Saksnummer Møtedato Utvalg
Formannskapet

Områdeplan Berkåk sentrum PlanId 2019001

Områdereguleringsplan for Berkåk sentrum ble vedtatt lagt ut til høring og offentlig ettersyn av Formannskapet 16.03.20. Høringsfristen var 4. mai, og det var kommet 22 innspill. Innspillene er referert under, og følger vedlagt i sin helhet.

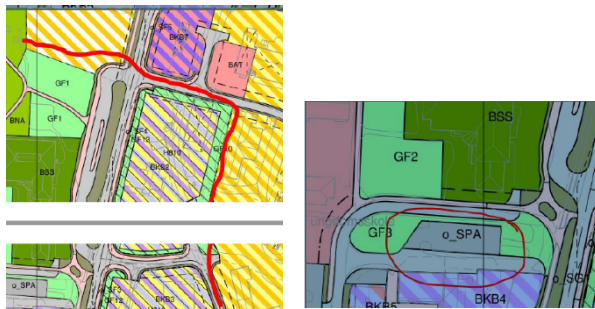
Spør om tråkkemaskin kan kjøre over GF1, krysse fv700 og følge GF10 for å komme inn Postmyrveien og videre opp Trondskogen, Må være en plan på dette.

Ønsker GF1 avsatt til idrettsformål, brukes til fotballhall i fremtiden (7-er bane) G/S-veg kan legges på nordsiden av GF1, kan legge spor vinterstid.

Det kjøres i dag skispor med tråkkemaskin på både øst og vestsiden av dagens E6. Dagens trase for passering av E6 til Postmyrveien vil bli borte når Postmyrveien får ny innkjøring. Om samme trase skal benyttes må tråkkemaskinen kjøre i grøntbeltet GF10. Det er ikke lagt inn trase for tråkkemaskin da dette er et forhold som må løses utenfor planen. Det er i utgangspunktet plass til å kjøre tråkkemaskin innenfor GF10, betinget av at det opprettholdes kjørbare bredde uten f.eks trær eller vekster som ikke tåler kjøring vinterstid. Om dette tillates vil være et forhold mellom aktøren som står for sporkjøringen og grunneier. Eventuelt må annen trase velges. Parkeringsplasser rundt Rennebuhallen anses som ivarettatt med parkeringsplass ved aktivitetsparken, og parkering f.eks ved kommunehuset. Det er også regulert parkering for bevegelseshemmede ved gressbanen, i Porsveien.

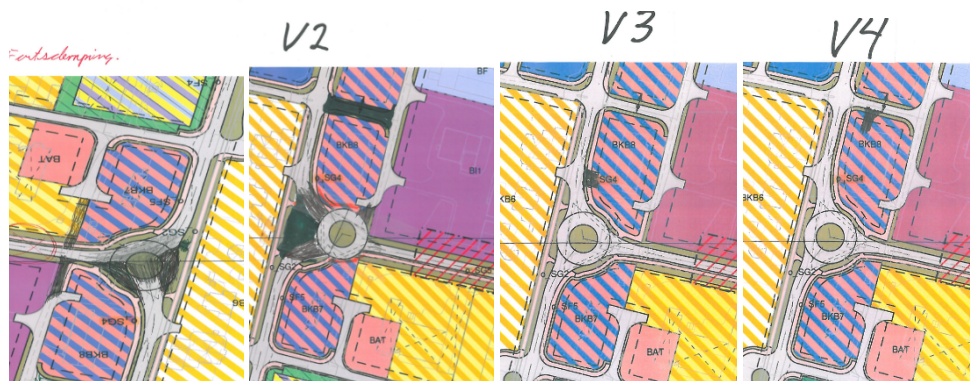
Støttet i epost fra Sparebank 1 Regnskapshuset, Gjensidige, Skogbygg og BIHA. Synes planforslaget gir en svært dårlig adkomstløsning for Postmyrveien 19. Den er kronglete, vanskelig å forklare og ikke synlig for ukjente besøkende.

Foreslår alternative løsninger, kart vedlagt.

1. Rundkjøring erstattes med trearmet kryss
2. Rundkjøring flyttes rett østover og bygges som firearmet kryss med Postmyrveien som en av armene.
3. Adkomst rett overfor adkomst til Berkåk veikro
4. Adkomst fra nord som skissert

Eier av BKB8 mener at eiendommen har fått en dårlig adkomst i planen. Adkomst til BKB8 Rennebu eiendom er i planen på samme sted som i dag, men man må kjøre via rundkjøringen og ny forlengelse av Mjukliveien inn til Postmyrveien. Eiendommen får dermed innkjøring på samme sted som i dag, men fra nord. Eiendommen ligger godt synlig ved rundkjøringen, og en vurderer det ikke som vanskelig å finne frem. Kryssløsningen med rundkjøring i nord er fremkommet etter en lang prosess med utbygger, veieier og kommunen. Rundkjøring med en arm mer enn i planen er vurdert, men da blir rundkjøringen mye større for å oppfylle geometriske krav. Om plassering av rundkjøring eller valg av kryssløsning skal endres må dette gjøres som en egen reguleringsprosess.
